ALCALDÍA MAYOR DE BOGOTÁ D.C. Fondo de Prevención y Atención Emergencias	CONCEPTO TÉCNICO SOBRE NECESIDAD DE ESTUDIOS DETALLADOS DE AMENAZA Y RIESGO POR FENOMENOS DE REMOCIÓN EN MASA DENTRO DEL TRÁMITE DE LICENCIA URBANÍSTICA	Código:	GPR-FT-10
		Versión:	04
		Fecha de revisión:	21/06/2011

1.1 CONCEPTO TÉCNICO No. CT:	6278
1.2 ÁREA:	TÉCNICA Y DE GESTIÓN
1.3 COORDINACIÓN:	INVESTIGACIÓN Y DESARROLLO
1.4 REFERENCIA CRUZADA RADICADO FOPAE:	2011ER10272
1.5 RESPUESTA OFICIAL No.	RO-49226

2.1 SOLICITANTE:	CURADURÍA URBANA No. 4
2.2 PROYECTO:	Calle 66 Sur No. 11C 86 Este
2.3 LOCALIDAD:	4 San Cristóbal
2.4 UPZ:	51 Los Libertadores
2.5 BARRIO O SECTOR CATASTRAL:	Barrio Valparaiso
2.6 DIRECCIÓN:	Calle 66 Sur No. 11C 86 Este
2.7 CHIP:	AAA0005JLDE
2.8 MANZANA CATASTRAL:	12
2.9 PREDIO CATASTRAL:	03
2.10 ÁREA (m ²):	178 (*)
2.11 FECHA DE VISITA:	Agosto 11 de 2011

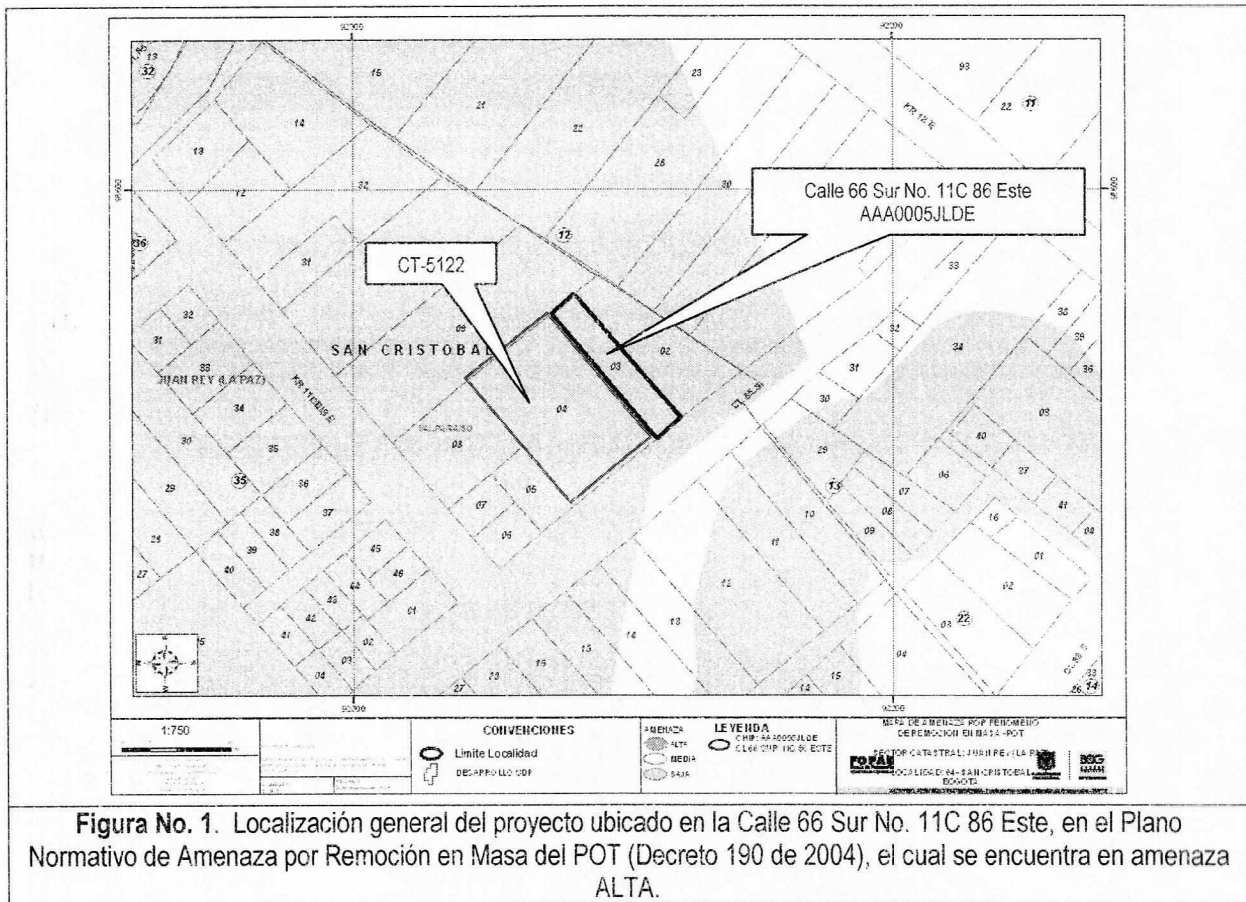
Conforme con el plano normativo de "Amenaza por Remoción en Masa" del Plan de Ordenamiento Territorial de Bogotá – POT, el sector donde se localiza el proyecto ubicado en la Calle 66 Sur No. 11C 86 Este, en el barrio Valparaiso, de la localidad de San Cristóbal, se encuentra en una zona de AMENAZA ALTA por procesos de remoción en masa (Figura No. 1).

En el Sistema de Información para la Gestión de Riesgos y Atención de Emergencias de Bogotá – SIRE, se encontraron los siguientes documentos técnicos relacionados con el sector donde se ubica el predio objeto del presente concepto técnico (ver Figura No. 1):

Fotografía No. 1. Predio de la Calle 66 Sur No. 11C 86 Este de la localidad de San Cristóbal.

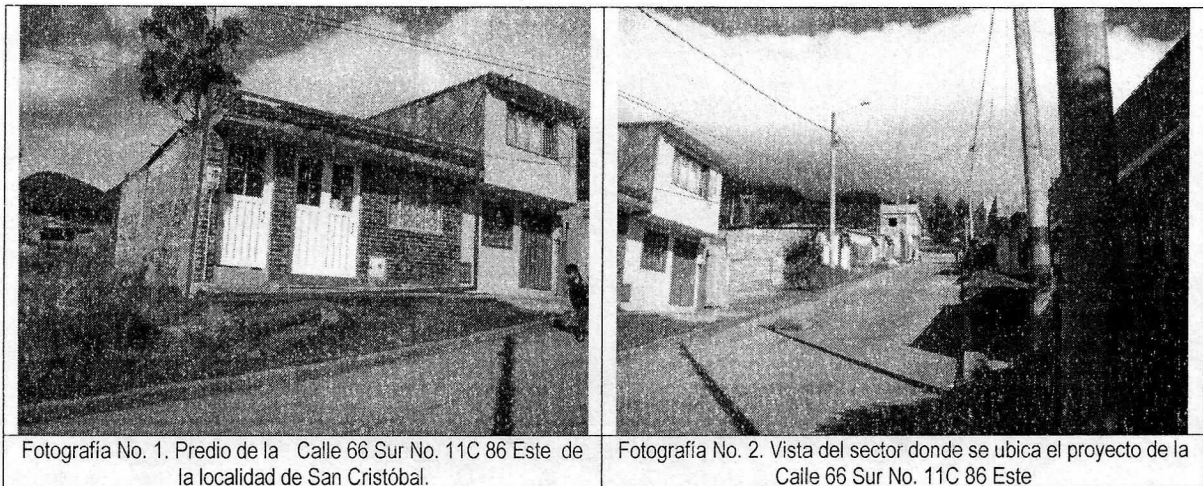
La zona donde se busca desarrollar el proyecto corresponde con uso de suelo urbano con edificaciones de tipo residencial. Es un sector medianamente consolidado a nivel urbano, con densidad de construcción media, contando con vías pavimentadas (ver Fotografías No. 1 y 2); así mismo, las vías del sector cuentan con sistemas de drenaje para el manejo de escorrentía superficial, que se conectan con la red de alcantarillado pluvial. En la zona se encuentran viviendas de hasta dos (2) niveles, en un terreno con pendiente media a alta.

En el momento de la visita, en el predio objeto del presente concepto, se encontraba construida una edificación de un (1) pisos de altura la cual no evidenció daños o patologías asociados a procesos de inestabilidad geotécnica activos.
